改善箇所説明図

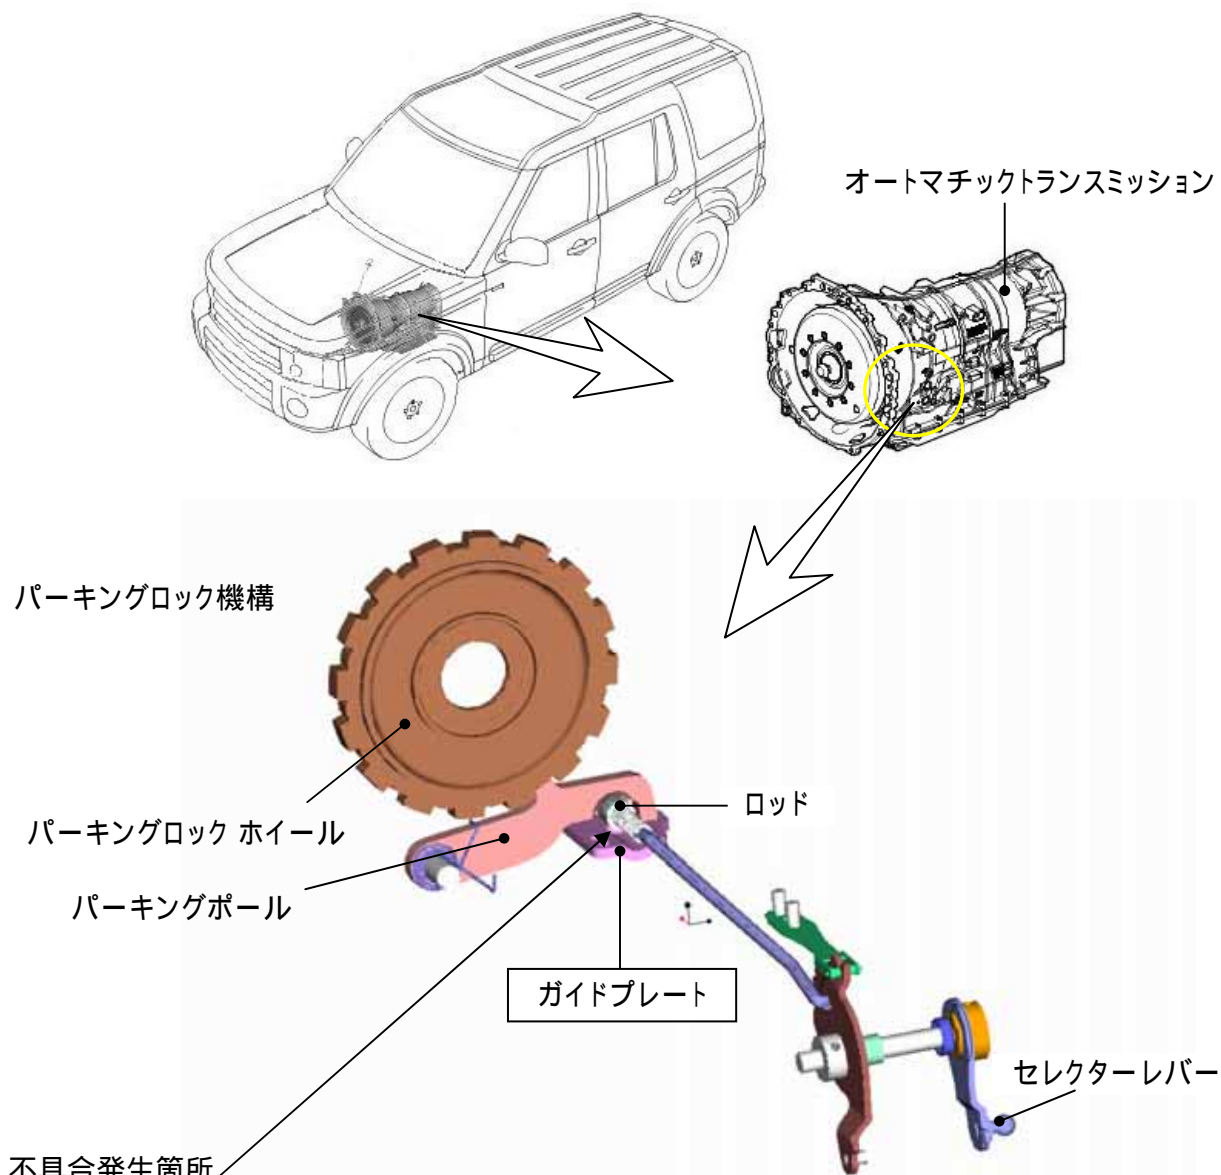
不具合発生箇所

オートマチックトランスミッションのパーキングロック機構において、ガイドプレートの表面処理が不適切なため、パーキング操作の繰り返しにより当該プレートに傷が付くことがある。そのため、シフトレバーをパーキング位置に操作した場合にロッドが当該プレートに引っかかり、レバーがパーキング位置になっているにもかかわらずロック機構が作動していないおそれがある。

改善の内容

全車両、ガイドプレートを良品と交換する

識別

エアクリーナボックス上部前側に黄色ペイントの塗布する。
